PERMESSO DI RICERCA DI RISORSE GEOTERMICHE FINALIZZATO ALLA SPERIMENTAZIONE DI UN IMPIANTO PILOTA DENOMINATO "LUCIGNANO"

LCG-RP-DI-V00

**INSERIMENTO PAESAGGISTICO E ASPETTI
ARCHEOLOGICI - ELEMENTI INTEGRATIVI E DI
CHIARIMENTO**

PROCEDURA DI VALUTAZIONE DI IMPATTO AMBIENTALE

Figura 1-3 – Area di pertinenza visuale della Chiesa di San Nicola (Marsiliana)
(in azzurro il perimetro 1997-98, in bianco quello ridefinito dal PSC)

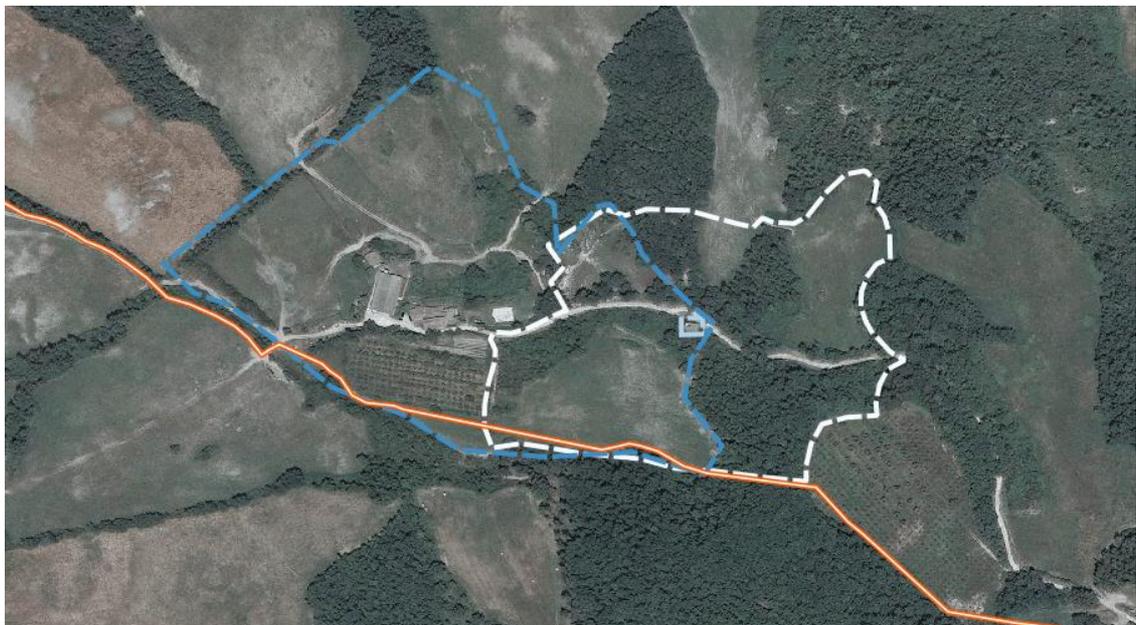
Anche per quanto riguarda il punto 2 del parere della Soprintendenza (nella parte dedicata al Paesaggio) in questa sede si vuole anticipare, in relazione al complesso della Marsiliana (il cui carattere distintivo preminente, ai fini delle considerazioni svolte nel parere della Soprintendenza, **risulta essere soprattutto quello della valorizzazione della Chiesa di San Nicola e delle sue pertinenze**), che, anzitutto, come risulta anche dalla Fig.2-7 della Relazione Paesaggistica, **l’area di pertinenza visuale della chiesa non è interessata in alcun modo dagli impianti in progetto**, anche a prescindere dal fatto che la stessa è circondata/invasa da vegetazione incolta e risulta inoltre, anche in conseguenza dello stato di sostanziale degrado in cui versa, difficilmente accessibile.

Preso atto di quanto sopra, e rimandando ancora al seguito di questo documento per una analisi dettagliata, LPP si rende disponibile, nell'ambito della fase realizzativa del progetto, **per interventi volti a riqualificare, e quindi valorizzare, da un punto di vista paesaggistico l'area di tale manufatto.**

Figura 2-1 - Intervisibilità geometrica (in bianco) entro un raggio di 10 km dal sito di centrale

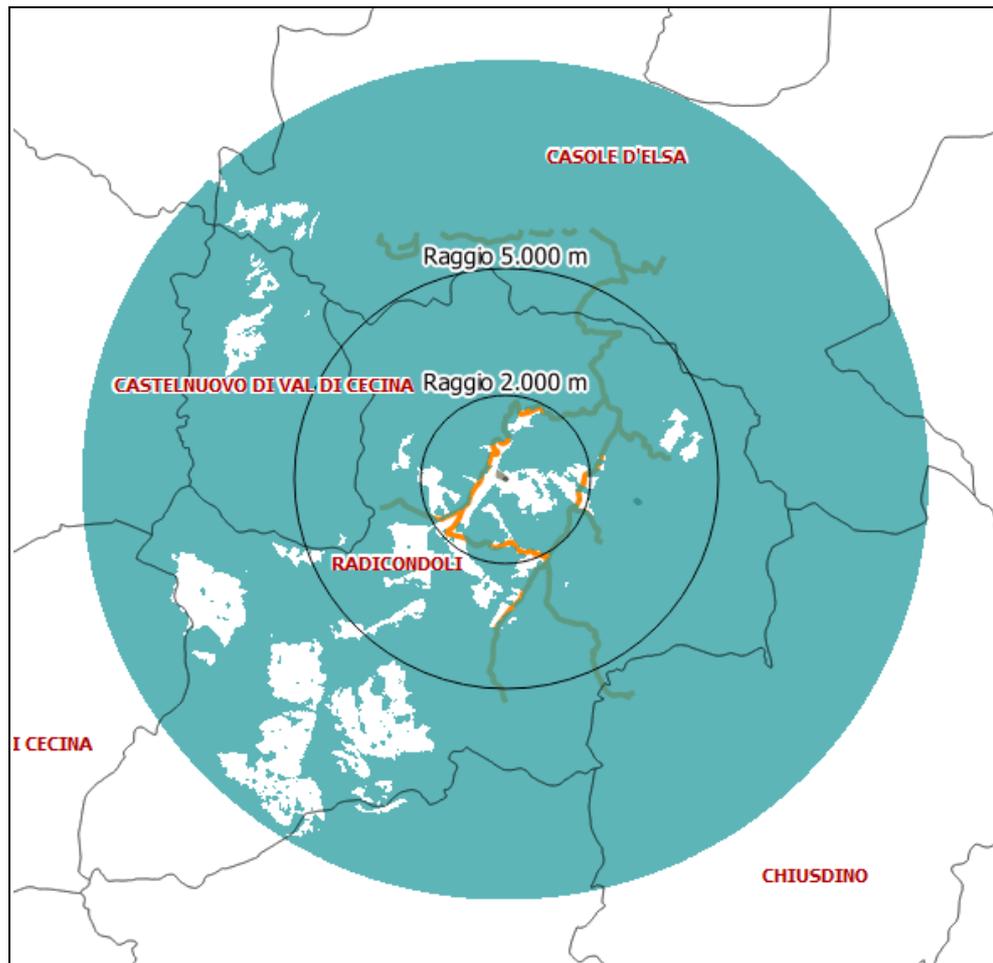
Infatti, anzitutto, come risulta dalla figura sopra riportata, le aree di potenziale visibilità sono essenzialmente quelle a sud e a nord ovest e dunque, in considerazione della presenza degli elementi arborei la cui piantumazione è prevista per il mascheramento dell'impianto anche e proprio in tali direzioni (e su cui si torna nel seguito, anche perché il tema della mitigazione non è stato adeguatamente trattato), una potenziale visibilità da queste due zone **può riguardare al più uno "spessore" di 1-2 metri in altezza sulla parte superiore del condensatore**. Ciò, a distanze medie di circa 7-8 km, sottende un angolo visivo massimo di circa 1,5 centesimi di grado (un primo), che corrisponde all'incirca al limite dell'acuità visiva dell'occhio umano, cioè della capacità dell'occhio di discriminare oggetti diversi. In altre parole, si potrebbe dire, semplificando molto, che a tali distanze l'eventuale visibilità dell'impianto stimola, al più, in verticale, solo quattro dei fotoricettori presenti nell'occhio umano.

Figura 2-8 – Mappa di intervisibilità comprensiva di vegetazione e manufatti

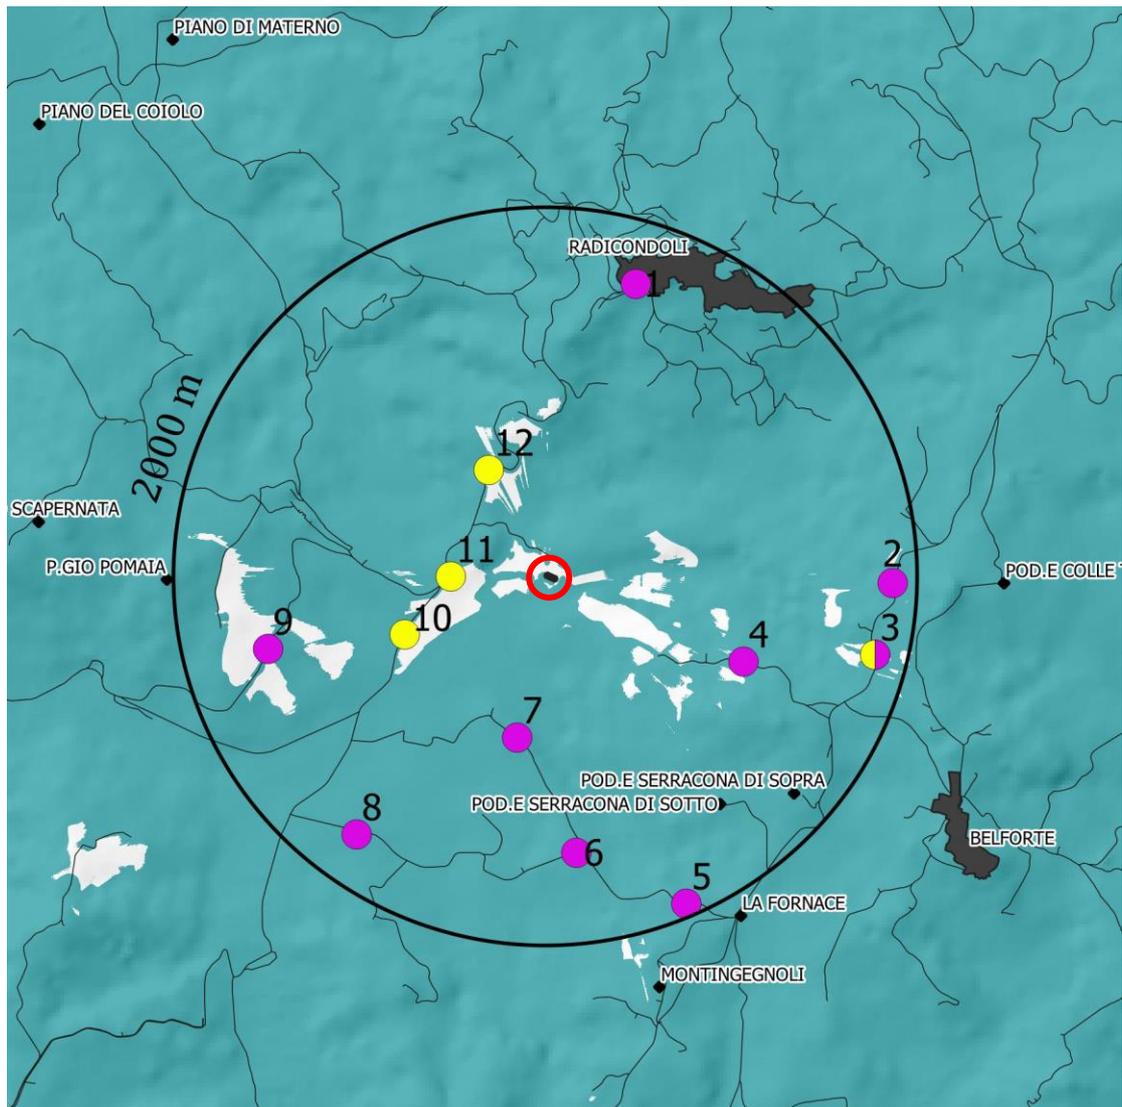
- a) Ben 8 dei PdV (su 12 totali) risultano essere, dopo questa fase, **completamente al di fuori delle aree di intervisibilità** e ciò conferma anzitutto l'importanza degli elementi della vegetazione e dei manufatti ai fini della schermatura visiva del sito di impianto, di modo che un modello privo di questi elementi **conduce a risultati non realistici, in quanto fortemente sovrastimati in termini di visibilità**.

- b) Sulla sola base della mappa geometrica si avrebbe una intervisibilità **estesa a numerose aree**, oltretutto di estensione non trascurabile e ciò comporterebbe la necessità di indagare area per area, con grandissimo dispendio di tempo. Per ovviare a questo problema, nello studio precedente si erano individuati alcuni PdO tali da rappresentare, da un lato, **specifici "ricettori"** (punti panoramici, abitazioni, ecc.), dall'altro punti apparentemente di **massima visibilità** nell'intorno di zone caratterizzate, appunto, da una possibile visibilità del sito di impianto, come risultanti da sopralluoghi effettuati ad hoc.

Figura 2-11 – Mappa di intervisibilità finale

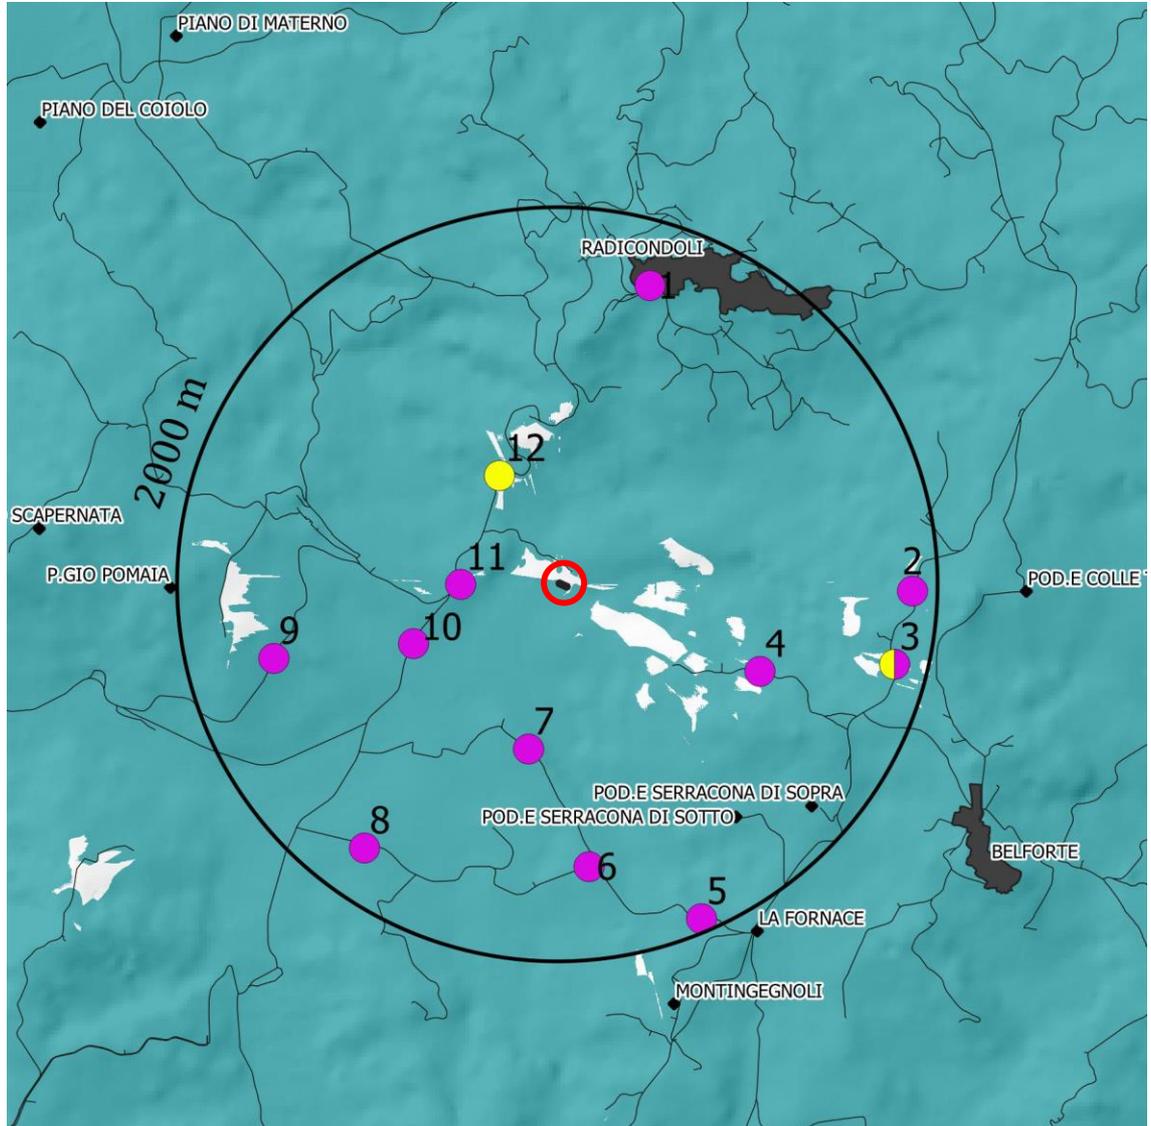
Dalla mappa suddetta si evince anzitutto che, grazie all’inserimento delle mitigazioni sopra indicate, **anche i PdV 10 e 11 escono dalla intervisibilità con l’impianto**, da cui consegue che **gli unici due PdV ancora in visibilità sono il n.12 e il n.3.**

Figura 2-13 – Mappa di intervisibilità con centri di crinale
(sono indicate anche le distanze dal sito di impianto)

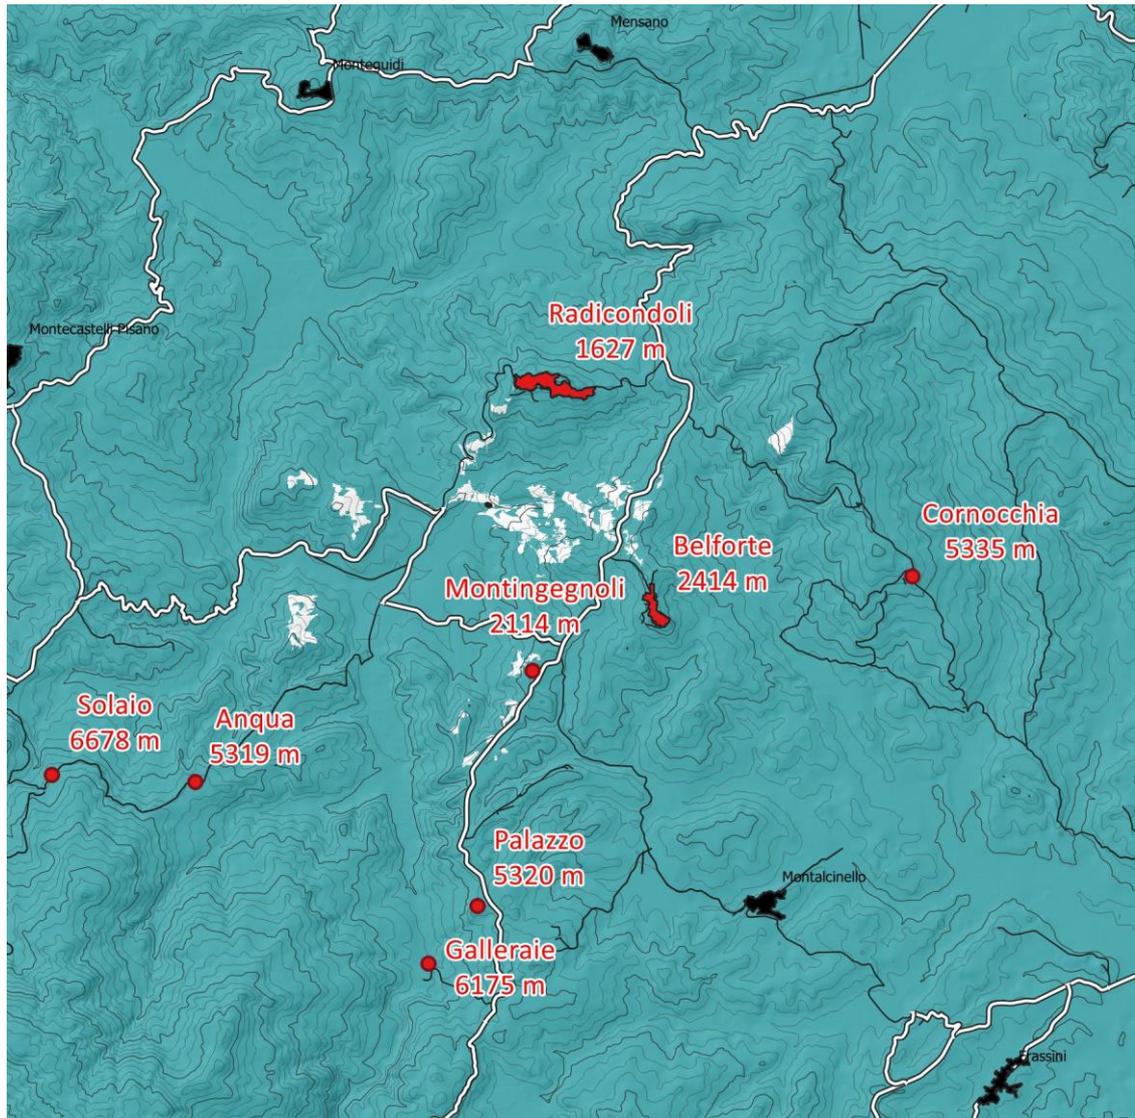
Oltre al fatto che soltanto 3 centri su 8 sono ubicati a distanza < 5 km (v.sopra), dalla mappa si verifica agevolmente che, del resto in linea con l’analisi dei PdV, **non esiste alcuna interferenza visiva con nessuno dei centri di crinale** e dunque **vengono meno i presupposti stessi per qualunque eventuale analisi di criticità rispetto a tale tema, che costituisce uno dei punti principali sia del vincolo ex art.136, sia dello stesso parere della Soprintendenza.**
